Asunto: Notificación personal por medio electrónico de la Resolución No. 003116 de fecha 13 de octubre de 2023, por medio de la cual se resuelve el recurso de reposición interpuesto mediante radicado CAM No. 2023-E8631 del 18 de julio de 2023.

RESOLUCIÓN N° 003116
(13 de octubre de 2023)

POR LA CUAL SE RESUELVE UN RECURSO DE REPOSICIÓN

Imagen 10.1.3.10.3. Esquema del área de terrazas bajas antes de ser intervenido

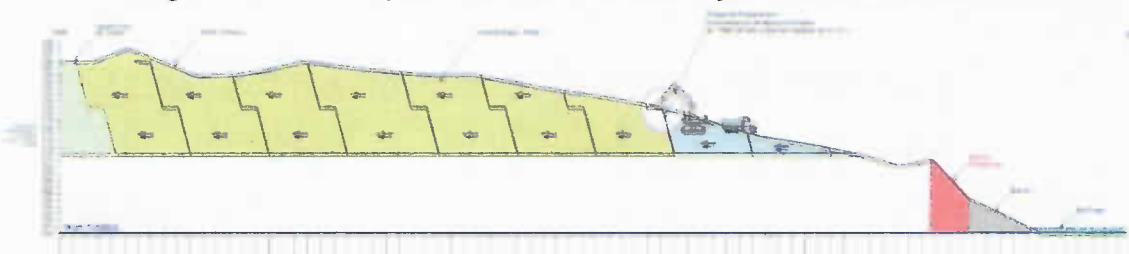
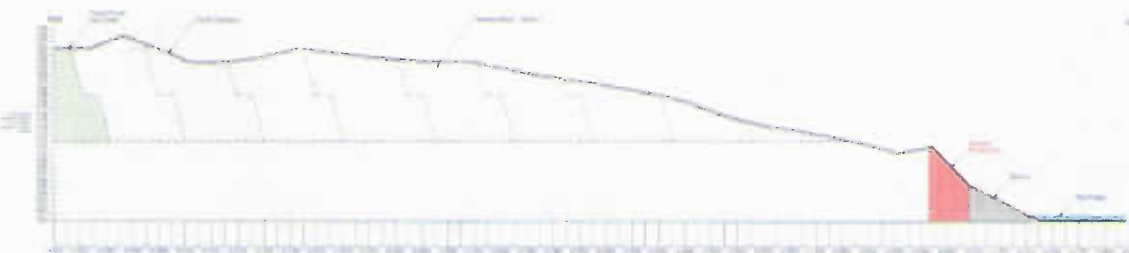
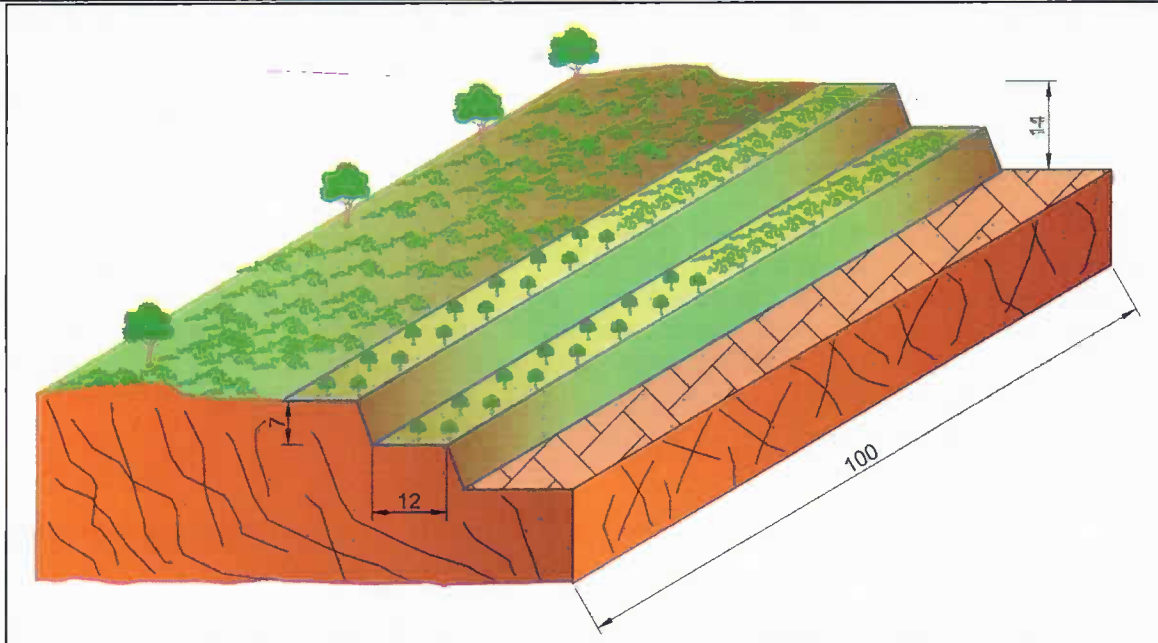
- **Terrazas Bajas**, una vez finalice el proyecto minero, las dimensiones de los bancos y bermas serán las expuestas y aprobadas en el Plan de Trabajos y Obras – PTO mediante, con bancos iniciales con altura de 7 metros, bermas con un máximo de 13.45 metros e inclinación de 75 grados y el banco final con una altura de 6 metros, inclinación de 43.5° grados, donde se realizará una estrategia de revegetalización por etapas, que permita aumentar la capa orgánica del suelo mediante la implementación de coberturas de pastos para proteger la pendiente del talud, y la siembra de especies frutíferas con el fin de dar un valor económico al área recuperada y reincorporada al entorno agrícola en el cual se encontraba, constituyendo el dosel del área protegiendo y realizando funciones, mecánicas de sostenimiento y estabilidad de las bermas (**Ver Imágenes 10.1.3.10.3, 10.1.3.10.4 y 10.1.3.10.5**).

El cierre de esta área de terrazas bajas (sector T1A1) se prevé mostrar de la siguiente manera:

Imagen 3. Perfil del frente terrazas bajas denominado terraza 1 área 1

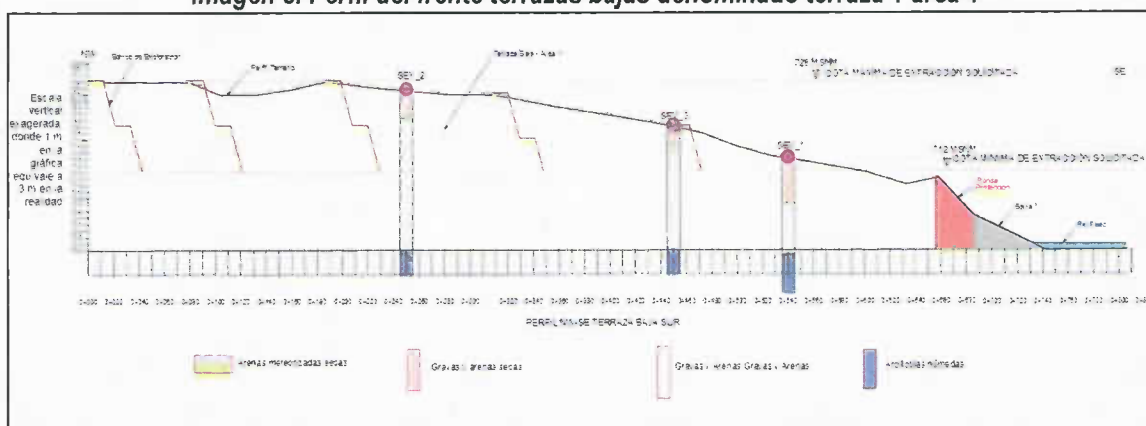
Se reitera que la cota mínima para el frente de terrazas bajas denominado Terraza 1, área 1 es de **712 msnm** y el nivel freático se encuentra a más de 12 m por debajo de esta elevación, permitiendo la implementación del método de explotación de Bancos Descendentes viabilizado en el plan minero aprobado en el programa de Trabajos y Obras (PTO) mediante AUTO PARI No. 0733 del 9 de junio de 2022 por la Agencia Nacional de Minería (ANM).

Imagen 4. Antes y después de la intervención en la Terraza Baja (Terraza 1 área

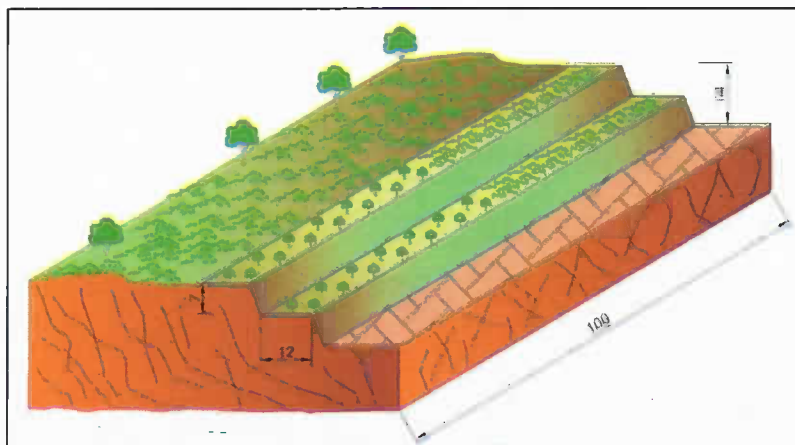
Teniendo en cuenta los motivos y justificaciones anteriores, es importante precisar que el método de explotación es mediante **BANCO DESCENDENTES** y NO de celdas de explotación como lo establecen **Conflictos Ambientales Identificados**, y no se generaría conflictos socio-ambientales, transformación del ecosistema o la imposibilidad de prevenir o mitigar estos impactos a través de las medidas de manejo ambiental propuestas, ya que garantizará que con el método de explotación de Bancos Descendentes se

garantiza la restauración ambiental de la zona, incluso genera un uso final que sea igual o mayor al encontrado inicialmente; se determina que es viable ambientalmente la explotación de materiales de construcción en el área de terraza baja área 1 presentado en la descripción del proyecto EIA, esto se puede evidenciar en la imagen mostrada a continuación:

Imagen 19. Perfil 1-1' exagerado en la vertical

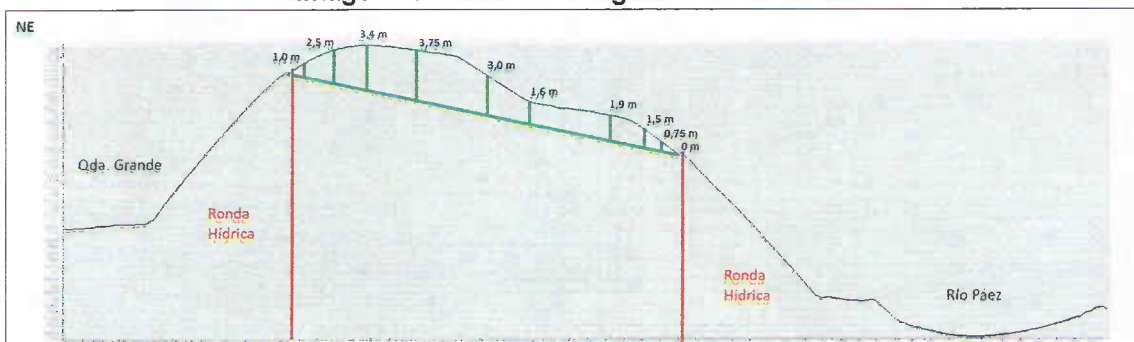
De acuerdo con el corte 1-1', el titular debe realizar control de la extracción del material de construcción en el frente de explotación denominado terraza 1 área 1, en la sección del perfil 1-1', teniendo en cuenta:

- No profundizar más de la cota 716, la cual es la cota del río Páez, hacia el sector SW del frente de explotación.
- No profundizar más de la cota 722,5, la cual es la cota de la Quebrada Grande, hacia el sector NE del frente de explotación.
- Realizar el respectivo control, garantizando no profundizar más de en el frente de explotación, teniendo en cuenta que el talud de avance de la explotación varía de 0 a 3,75 m

Imagen 21. Perfil 2-2' exagerado en la vertical

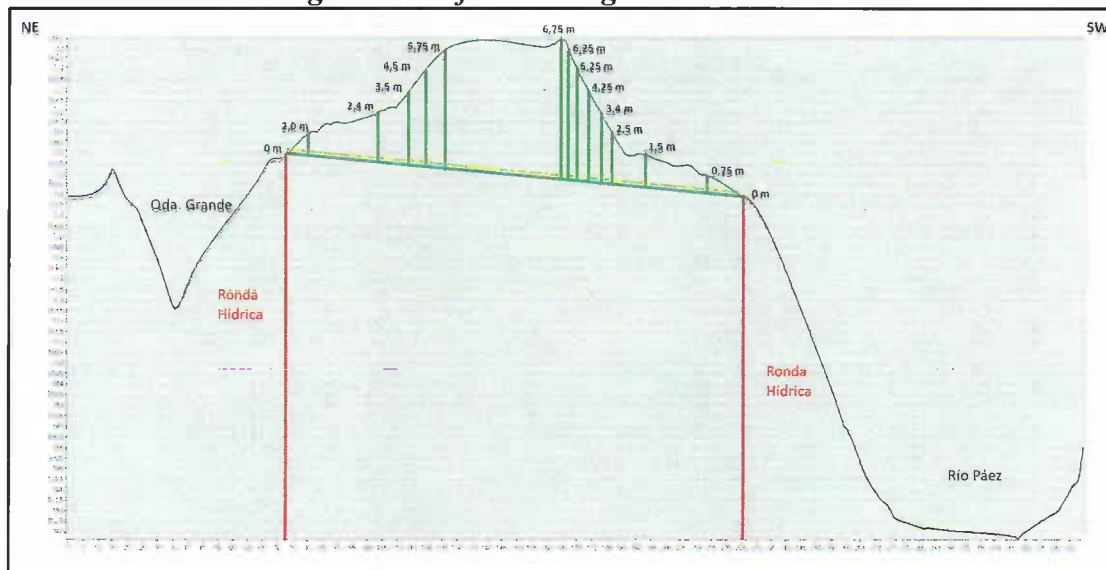
De acuerdo con el corte 2-2', el titular debe realizar control de la extracción del material de construcción en el frente de explotación denominado terraza 1 área 1, en la sección del perfil 2-2', teniendo en cuenta:

- No profundizar más de la cota 718, la cual es la cota del río Páez, hacia el sector SW del frente de explotación.
- No profundizar más de la cota 720, la cual es la cota de la Quebrada Grande, hacia el sector NE del frente de explotación.
- Realizar el respectivo control, garantizando no profundizar más de en el frente de explotación, teniendo en cuenta que el talud de avance de la explotación varía de 0 a 6,75 m

Imagen 23. Perfil 3-3' exagerado en la vertical

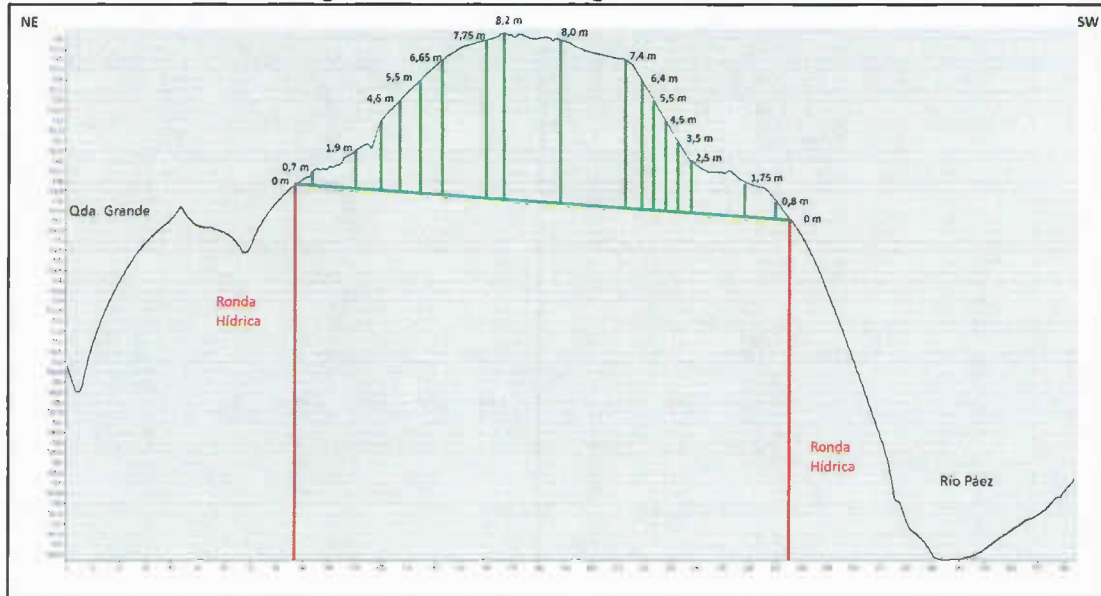
De acuerdo con el corte 3-3', el titular debe realizar control de la extracción del material de construcción en el frente de explotación denominado terraza 1 área 1, en la sección del perfil 3-3', teniendo en cuenta:

- No profundizar más de la cota 717, la cual es la cota del río Páez, hacia el sector SW del frente de explotación.
- No profundizar más de la cota 719, la cual es la cota de la Quebrada Grande, hacia el sector NE del frente de explotación.
- Realizar el respectivo control, garantizando no profundizar más de en el frente de explotación, teniendo en cuenta que el talud de avance de la explotación varía de 0 a 8,2 m

Imagen 25. Perfil 4-4' exagerado en la vertical

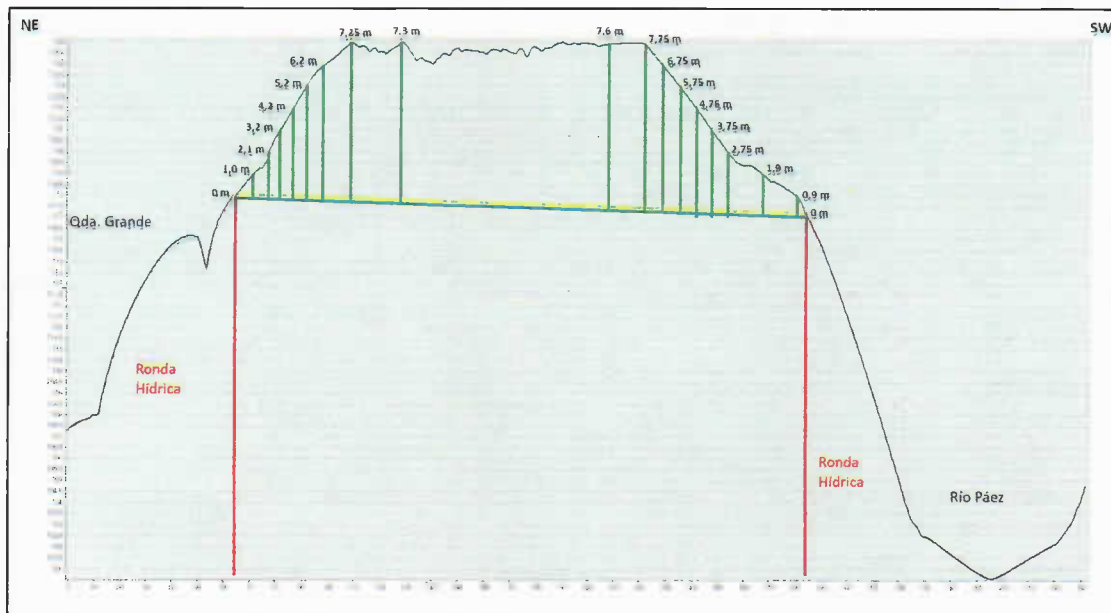
De acuerdo con el corte 4-4', el titular debe realizar control de la extracción del material de construcción en el frente de explotación denominado terraza 1 área 1, en la sección del perfil 4-4', teniendo en cuenta:

- No profundizar más de la cota 717, la cual es la cota del río Páez, hacia el sector SW del frente de explotación.
- No profundizar más de la cota 719, la cual es la cota de la Quebrada Grande, hacia el sector NE del frente de explotación.
- Realizar el respectivo control, garantizando no profundizar más de en el frente de explotación, teniendo en cuenta que el talud de avance de la explotación varía de 0 a 7,75 m

Imagen 27. Perfil 5-5' exagerado en la vertical

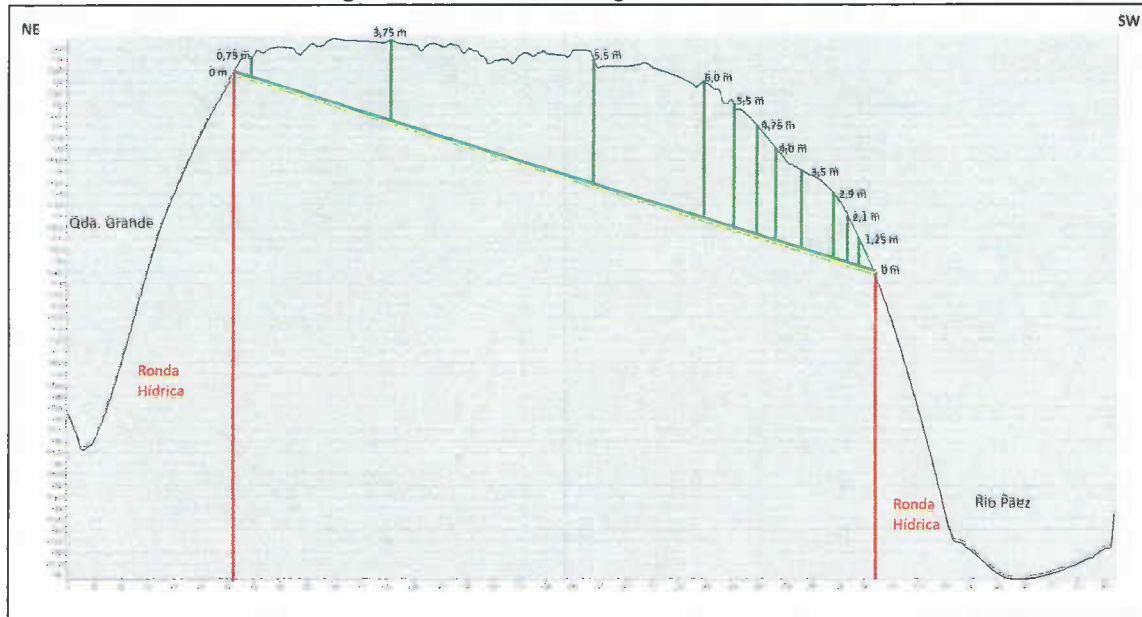
De acuerdo con el corte 5-5', el titular debe realizar control de la extracción del material de construcción en el frente de explotación denominado terraza 1 área 1, en la sección del perfil 5-5', teniendo en cuenta:

- No profundizar más de la cota 714,5, la cual es la cota del río Páez, hacia el sector SW del frente de explotación.
- No profundizar más de la cota 723,5, la cual es la cota de la Quebrada Grande, hacia el sector NE del frente de explotación.
- Realizar el respectivo control, garantizando no profundizar más de en el frente de explotación, teniendo en cuenta que el talud de avance de la explotación varía de 0 a 6 m

Imagen 29. Perfil 6-6' exagerado en la vertical

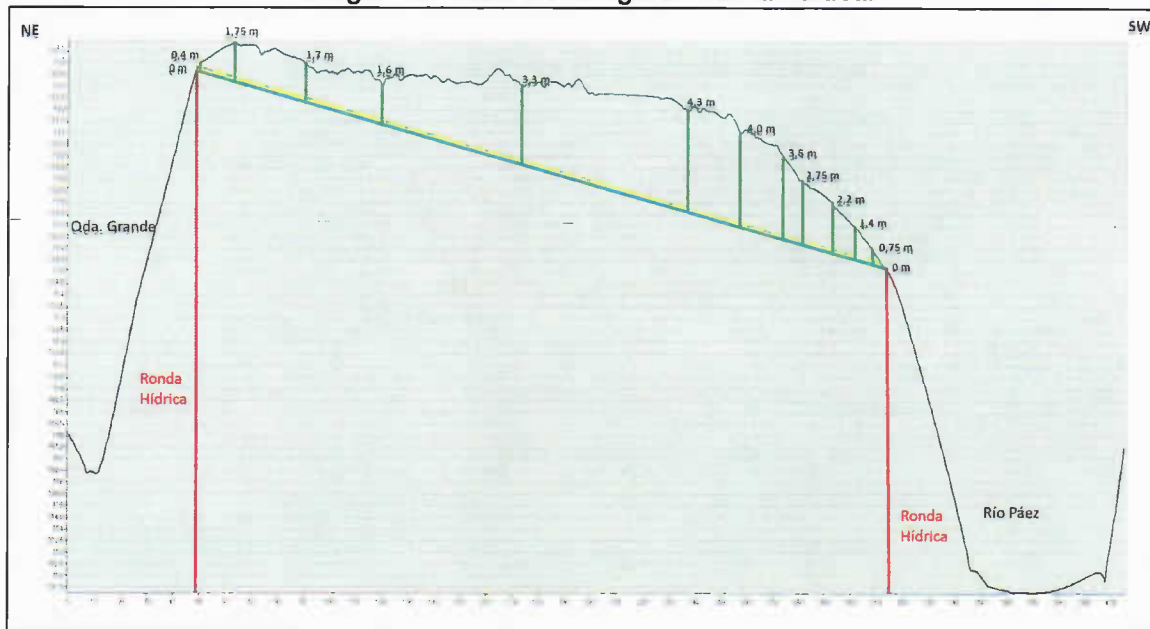
De acuerdo con el corte 6-6', el titular debe realizar control de la extracción del material de construcción en el frente de explotación denominado terraza 1 área 1, en la sección del perfil 6-6', teniendo en cuenta:

- No profundizar más de la cota 715, la cual es la cota del río Páez, hacia el sector SW del frente de explotación.
- No profundizar más de la cota 723,7, la cual es la cota de la Quebrada Grande, hacia el sector NE del frente de explotación.
- Realizar el respectivo control, garantizando no profundizar más de en el frente de explotación, teniendo en cuenta que el talud de avance de la explotación varía de 0 a 4,5 m

Imagen 31. Perfil 7-7' exagerado en la vertical

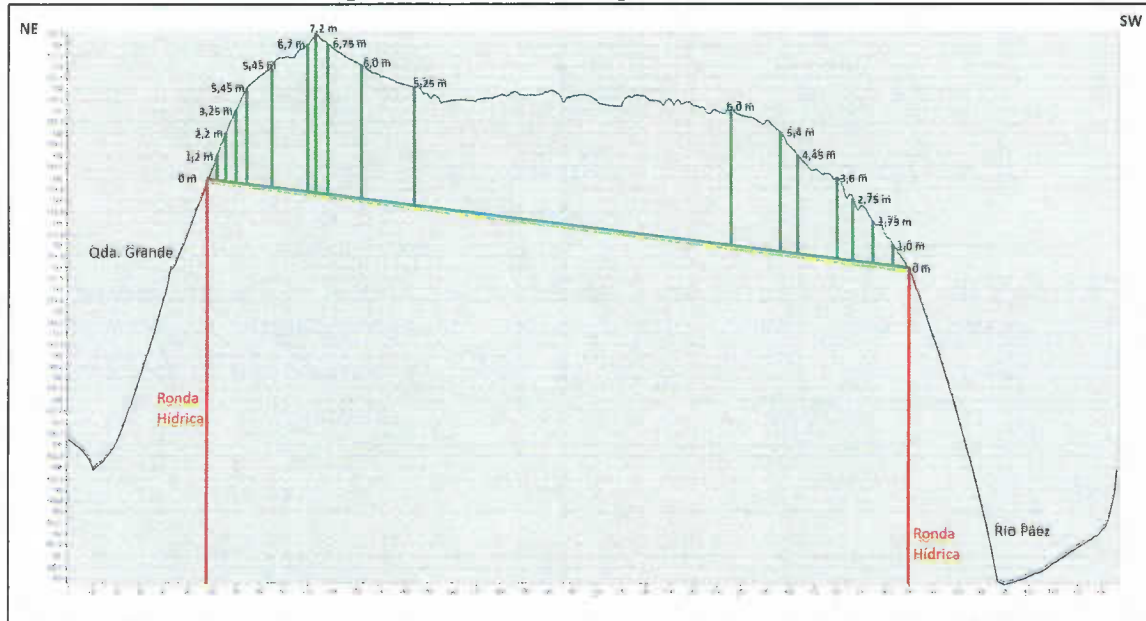
De acuerdo con el corte 7-7', el titular debe realizar control de la extracción del material de construcción en el frente de explotación denominado terraza 1 área 1, en la sección del perfil 7-7', teniendo en cuenta:

- No profundizar más de la cota 714, la cual es la cota del río Páez, hacia el sector SW del frente de explotación.
- No profundizar más de la cota 718, la cual es la cota de la Quebrada Grande, hacia el sector NE del frente de explotación.
- Realizar el respectivo control, garantizando no profundizar más de en el frente de explotación, teniendo en cuenta que el talud de avance de la explotación varía de 0 a 7,2 m

Imagen 20. Superposición del contrato de concesión No. MAI-08081 con el proyecto Bloque San Jacinto (HOCOL S.A)

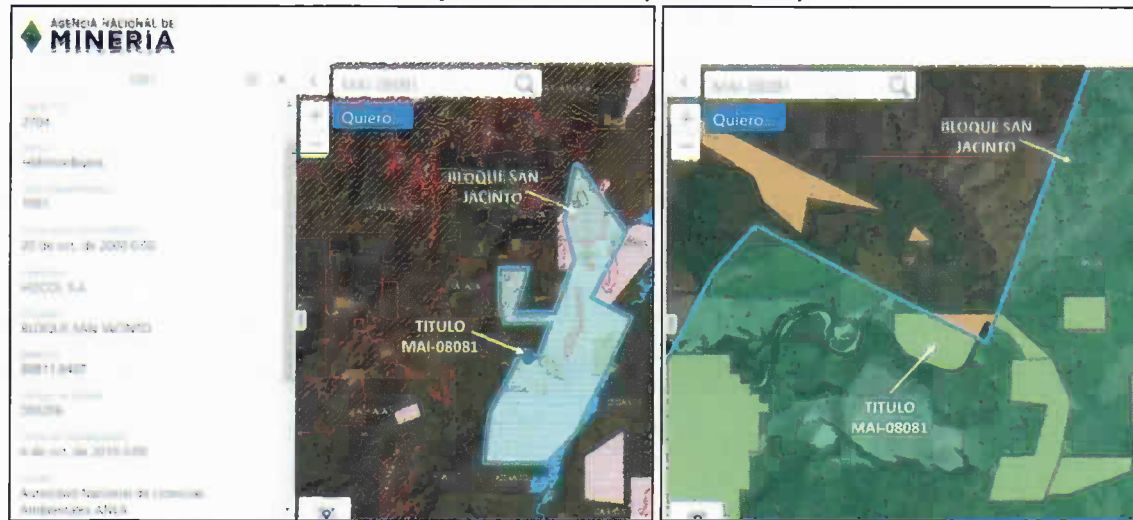
La Corporación procede a realizar la verificación y determina viable la aclaración de este ítem, teniendo en cuenta que en el EIA se menciona el título NEI-10441, y en el documento anexo se menciona el título MAI-08081, por consiguiente, se procede a realizar el ajuste quedando de la siguiente manera:

“ a) El contrato de concesión No. MAI-08081 se superpone con el proyecto denominado Bloque San Jacinto-HOCOL S.A (ver imagen 20) el cual se encuentran licenciados ambientalmente por La Agencia Nacional De Licencias Ambientales-ANLA, mediante resolución No.1061 de 20 de octubre de 2000.
